改善箇所説明図

シートベルトリトラクタ

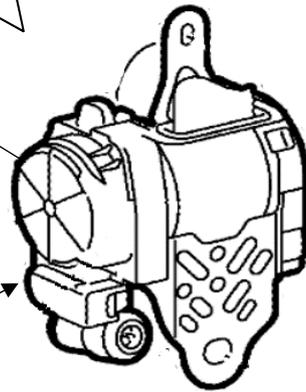
基準不適合発生箇所

前席の座席ベルトの巻取り装置（リトラクタ）において、内部の部品加工が不適切なため、乗員拘束力制御機構（シートベルトの拘束力を一定レベルに保つもの）が正しく機能しないものがある。そのため、衝突等による衝撃を受けた場合の乗員の保護性能を満足しないおそれがある。

改善の内容

全車両、前席座席ベルトを良品に交換する。

識別：銀色のシールをモデルナンバープレートの右横に貼り付ける。
